Projekt **Hinterbüelstrasse, Effretikon**  
**vRSA-Monitoringbericht**

Bericht-N° 2518-05-200  
Projekt-N° 2518

Datum 04.06.2025  
Version 1.1

Abb. 1 Übersichtsplan Defizite

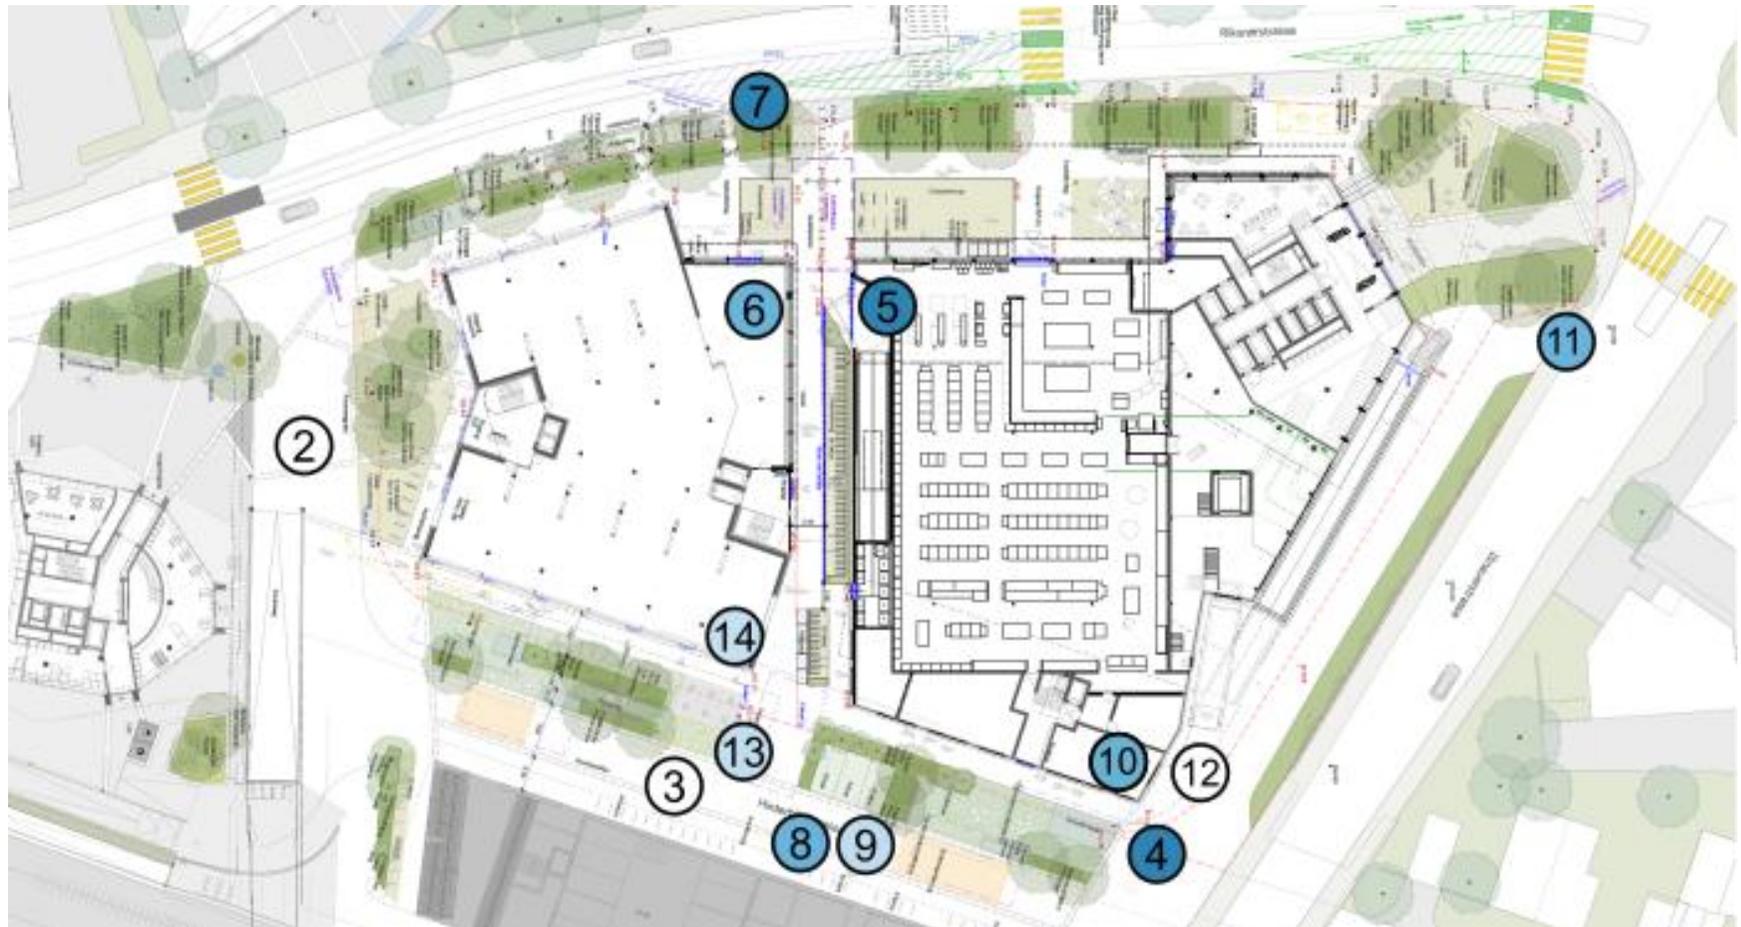
SR	Nr.	Beurteilung	Massnahmenvorschlag	Bemerkungen Projektverfasser Uniola AG BDE Architekten F. Preisig AG	Bemerkungen Projektleitung Breuter TU AG Mettler Entwickler AG Stadt Illnau-Effretikon
unbestimmbar	2	Bedürfnisse mobilitätseingeschränkter Personen innerhalb von Begegnungszone berücksichtigen. Übergänge von Gehfläche zur Fahrbahn müssen optisch wie auch taktil erkennbar bleiben.	In der weiteren Projektierung unter Einbezug der entsprechenden Fachstellen sicherstellen	Wird in weiterer Projekterarbeitung koordiniert.	Mit weiterem Vorgehen gemäss Spalte «Bemerkung Projektverfasser» einverstanden
unbestimmbar	3	Entlang der Hinterbühlstrasse sind Gestaltungselemente direkt an der Fahrbahn vorgesehen. Deren Einfluss auf die Sichtweiten ist im aktuellen Planungsstand nicht ersichtlich.	Berücksichtigung in der weiteren Planung	Wird in weiterer Projekterarbeitung koordiniert.	Mit weiterem Vorgehen gemäss Spalte «Bemerkung Projektverfasser» einverstanden

gross	4	Die Vortrittsverhältnisse beim Knoten der Zufahrt von der Illnauerstrasse und der Hinterbühlstrasse könnten aufgrund der Abgrenzung bei Eingang der Begegnungszone missverstanden werden	Anpassung der Gestaltung prüfen. Evtl. klare Vortrittsrechte für Hinterbühlstrasse mit Signalisation prüfen.	Hinterbühlstrasse ist vortrittsberechtigt aufgrund Veloroute. Markierung wird ergänzt. Knotengeometrie wird im Vorprojekt vertieft.	Mit weiterem Vorgehen gemäss Spalte «Bemerkung Projektverfasser» einverstanden

SR	Nr.	Beurteilung	Massnahmenvorschlag	Bemerkungen Projektverfasser Uniola AG BDE Architekten F. Preisig AG	Bemerkungen Projektleitung Breuter TU AG Mettler Entwickler AG Stadt Illnau-Effretikon
gross	5	Bei der Ausfahrt der Einstellhalle können Fussgänger und Velofahrende unmittelbar vor ausfahrenden Autos die Fahrbahn queren. Für Auto sind nahende Fussgänger / FäG kaum ersichtlich	Prüfung einer gestalterischen Verhinderung von direkt bei Schranke querenden Fussgängern / FäG	Gestalterisch z.B. mit einer Anpassung des Granitbandes (Start weiter bei Ausfahrt dafür Ende etwas vor Strasse) Verkehrsführung optimieren. Sichtweite nach links optimieren durch entsprechende Grünraumgestaltung.	Mit weiterem Vorgehen gemäss Spalte «Bemerkung Projektverfasser» einverstanden
mittel	6	Nach der Ausfahrt der Einstellhalle können Fussgänger und Velofahrende die Fahrbahn von rechts kommend mit sehr geringer Sicht queren. Weiter ist die Sicht von Fussgängern und Velofahrenden welche sich entlang der Fassade bewegen auf Velos / Fussgänger entlang der Gasse gering.	Prüfung einer Lenkung der Fussgänger / Velos von der Fassade weg sodass sich die Sicht verbessert. Alternativ gestalterische Erkennbarkeit des potenziellen Konfliktbereichs	Nördlich wird die Fussgängerführung entlang der Fassade durch Retailflächen unterbunden. Zusätzliche bauliche Massnahmen zur Verhinderung der direkten Fussgängerquerung an der Hausecke werden geprüft (Gestaltung, Veloparkierung, ...)  Die Verhinderung von Bewegungen entlang Fassade südlich werden durch bauliche Massnahmen geprüft (Gestaltung, Veloparkierung, ...)	Mit weiterem Vorgehen gemäss Spalte «Bemerkung Projektverfasser» einverstanden

gross	7	Sicht nach Links auf Velos bei Einmündung in Rikonerstrasse durch Längsparkfelder eingeschränkt	Aufhebung Parkfeld	Parkfelder dürfen nicht innerhalb der Sichtzonen angeordnet werden. Im Zusammenhang mit Projekt Rikonerstrasse (Kanton Zürich) zu koordinieren.	Mit weiterem Vorgehen gemäss Spalte «Bemerkung Projektverfasser» einverstanden
mittel	8	Sichtbehinderung bei Ausfahrt aus Senkrechtparkfelder Polizei durch Grünelemente und Nachbarparkfelder	Alternative Anordnung Parkfelder Minimierung von Sichtbehinderung durch Grünelemente	Parkfeldangebot wurde zugunsten der Sicherheit bereits so weit reduziert, dass nur noch Parkfelder für Polizei vorgesehen sind. Gestaltung Grünelemente sodass Sichtbehinderungen verhindert werden, werden in weiterer Projektierung berücksichtigt	Mit weiterem Vorgehen gemäss Spalte «Bemerkung Projektverfasser» einverstanden

SR	Nr.	Beurteilung	Massnahmenvorschlag	Bemerkungen Projektverfasser Uniola AG BDE Architekten F. Preisig AG	Bemerkungen Projektleitung Breuter TU AG Mettler Entwickler AG Stadt Illnau-Effretikon
klein	9	Dimensionierung der Senkrechtparkfelder erfordert Manöver auf Gehbereich	Verbreiterung der Parkfelder. Bei Verbreiterung Parkfelder auf 2.7 m wird nur noch eine Fahrgassenbreite von 5.5 m notwendig. Dies erleichtert zudem das Ein- und Aussteigen (evtl. auch mit Material etc.)	Geometrie der Parkfelder wird im Vorprojekt angepasst. Neu: 3 PP à 5.50 x 3.00 m	Mit weiterem Vorgehen gemäss Spalte «Bemerkung Projektverfasser» einverstanden
mittel	10	Sicht auf von rechts nahende Fussgänger / FäG entlang der Fassade < 10 m bei Wegfahrt Anlieferung resp. Zufahrt von Illnauerstrasse	Anpassung Fussgängerführung	Wird in weitere Projektierung berücksichtigt / geprüft.	Mit weiterem Vorgehen gemäss Spalte «Bemerkung Projektverfasser» einverstanden

mittel	11	Rechtsabbieger ab Illnauerstrasse quert Rad- / Gehweg. Einschränkungen bei Sicht für Lastwagen beim spitzwinkligen Rechtsabbiegen	Evtl. Velos erst nach Abbieger auf Rad- / Gehweg nehmen.	Trottoirüberfahrt und Radwegauftakt werden im Vorprojekt vertieft bearbeitet.	Mit weiterem Vorgehen gemäss Spalte «Bemerkung Projektverfasser» einverstanden
unbestimmbar	12	Befahrbarkeit bzgl. Wegfahrt Anlieferung	Schleppkurvennachweis erstellen. Sicherstellen, dass keine Anlieferungen mit Anhängerzügen oder Sattelschlepper stattfinden oder Sicherstellen Platzverhältnisse	Wird in weitere Projektierung berücksichtigt / geprüft.	Mit weiterem Vorgehen gemäss Spalte «Bemerkung Projektverfasser» einverstanden
klein	13	Zwei Anlieferflächen auf engem Raum behindern die Fahrbahn und führen zu Sicherheitsdefiziten durch hinter Anlieferfahrzeugen querenden Fussgängern und Velos.	Zusammenlegung der Anlieferflächen. Prüfen einer Anordnung der UFC sodass nicht direkt hinter Entleerungsfahrzeugen die Gasse mit Velos in die Hinterbühlstrasse mündet	Zusammenlegung der Anlieferflächen ist bereits so vorgesehen.  Anordnung UFC wurde mit Entsorger optimiert. Freiheitsgrade sind daher beschränkt und weitere Anpassungen kaum möglich.	Mit weiterem Vorgehen gemäss Spalte «Bemerkung Projektverfasser» einverstanden

SR	Nr.	Beurteilung	Massnahmenvorschlag	Bemerkungen Projektverfasser Uniola AG BDE Architekten F. Preisig AG	Bemerkungen Projektleitung Breuter TU AG Mettler Entwickler AG Stadt Illnau-Effretikon
klein	14	Fussgänger FäG entlang der Hinterbühlstrasse können entlang der Fassade mit geringer Sicht die Gasse queren, was zu potenziellen Konflikten mit Velofahrenden führen kann.	Lenkung Fussgänger oder Velos von Fassade weg durch entsprechende Strassengestaltung.	Wird in weitere Projektierung geprüft.	Mit weiterem Vorgehen gemäss Spalte «Bemerkung Projektverfasser» einverstanden
